modification inox du 29/01/2020

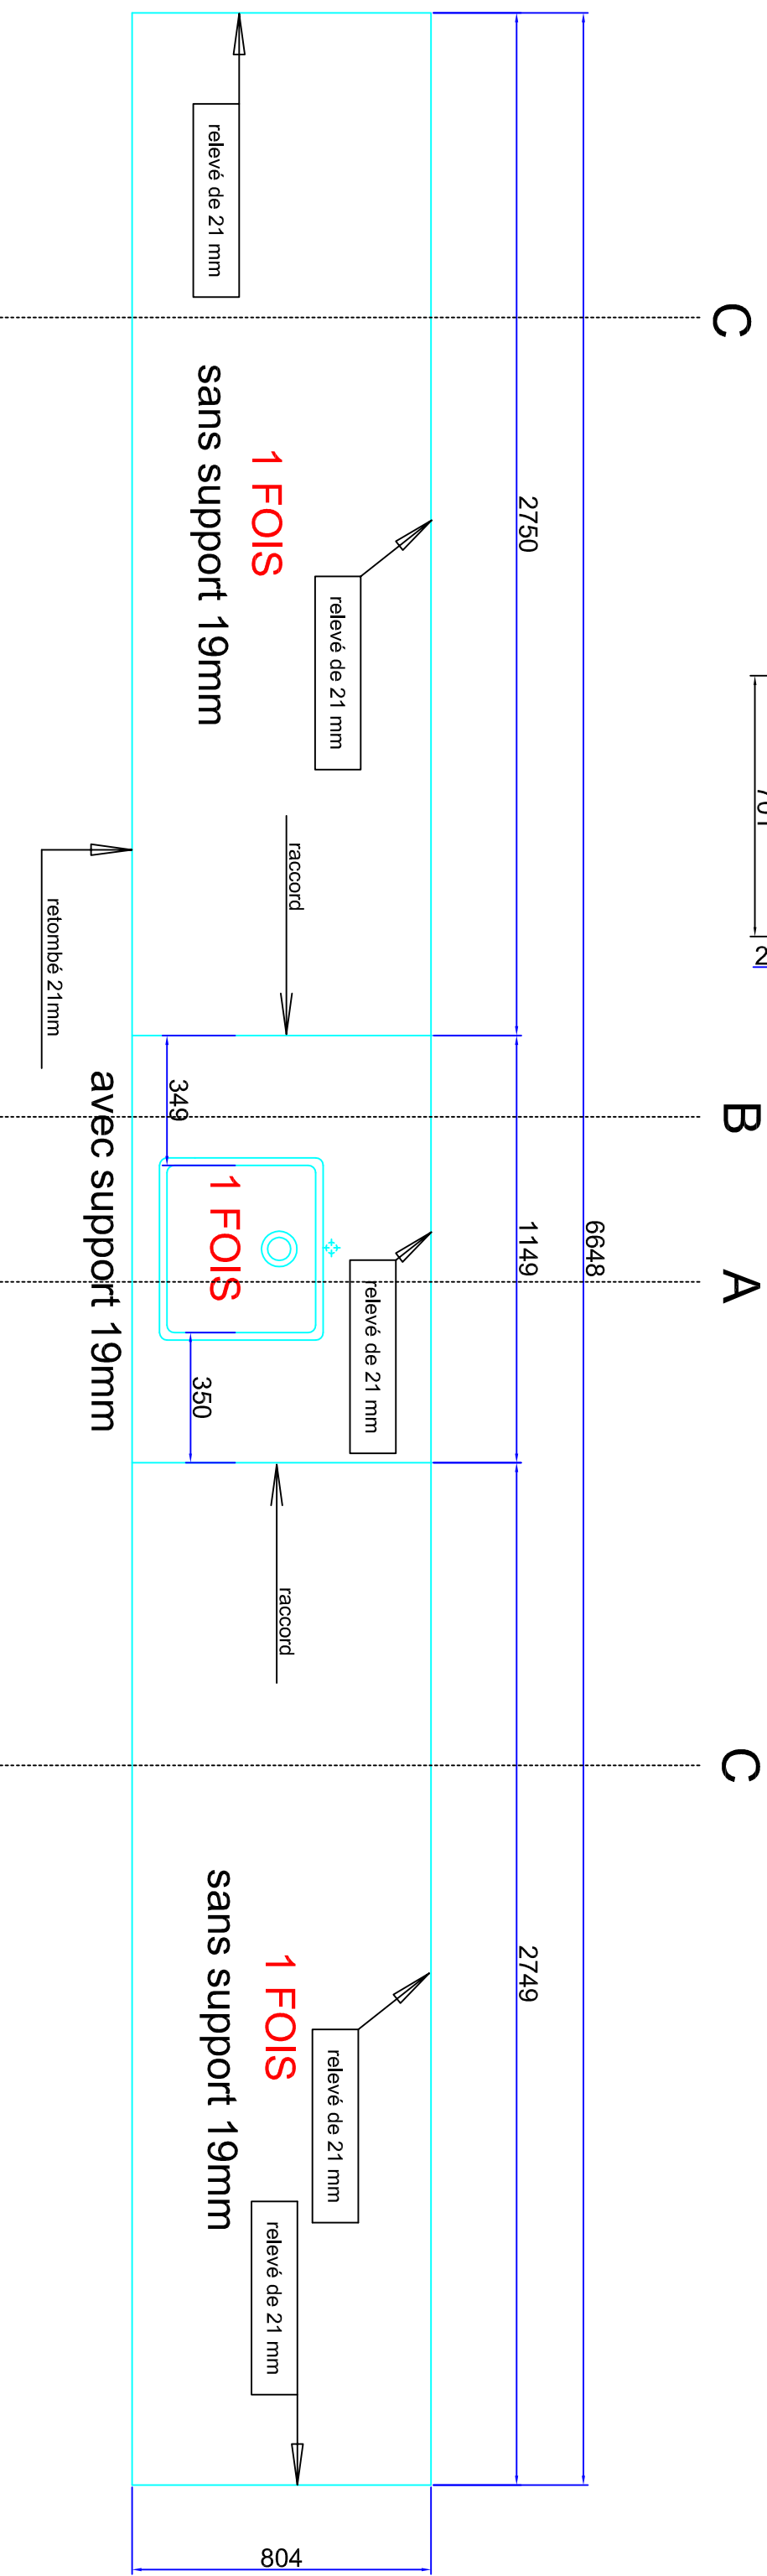
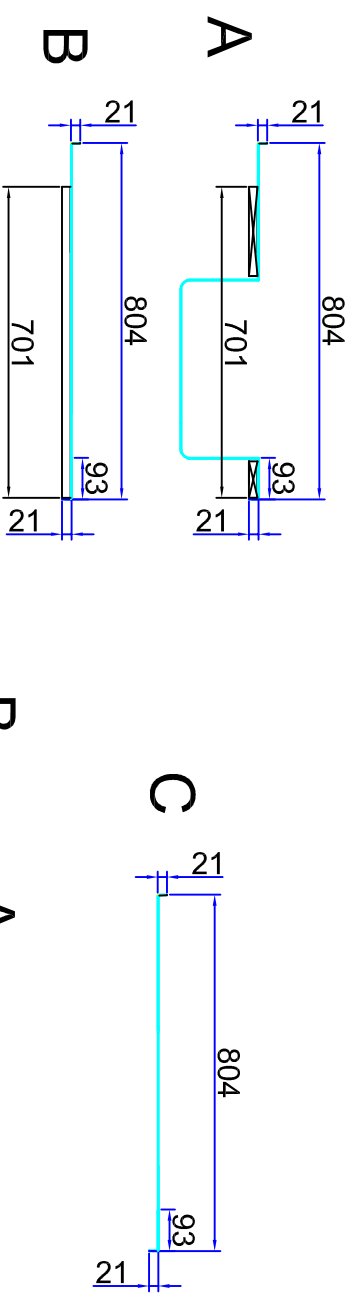
ci joint modification plan de travail, tel qu'il peut être modifié selon vos remarques
soit 2 parties latérales avec relevé supplémentaire de 21 mm et sans support de 19 mm
(avec panneaux de protection pour transport non collés)
et une partie centrale réduite en longueur avec support 19 mm pour réaliser vos soudures
comment réalisons nous la jonction bord a
bord (étanchéité à l'eau)
